## CODICI/FAMIGLIE INTERESSATI

DETTAGLI: Sostituzione del carbonatore 0,5 LT codice 130010

RICHIESTO DA: Blupura (PMT 62/2022)

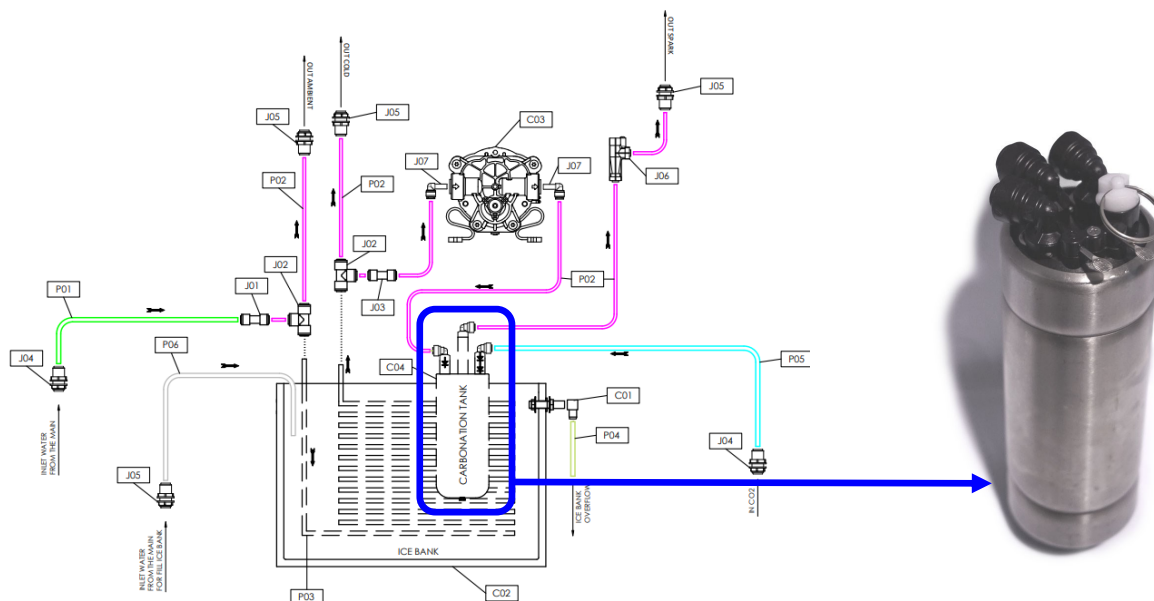
MOTIVO: Miglioria tecnica per il funzionamento del sistema acqua gassata funzionante con carbonatore da 0,5Lt.

SOLUZIONE PROPOSTA: Aggiornamento migliorativo con nuovo carbonatore avente raccordo di ingresso acqua da 1,25mm, il quale permette di aumentare la portata di ingresso acqua.

La lista parti di ricambio cambia con nuovo codice prodotto numero 130261
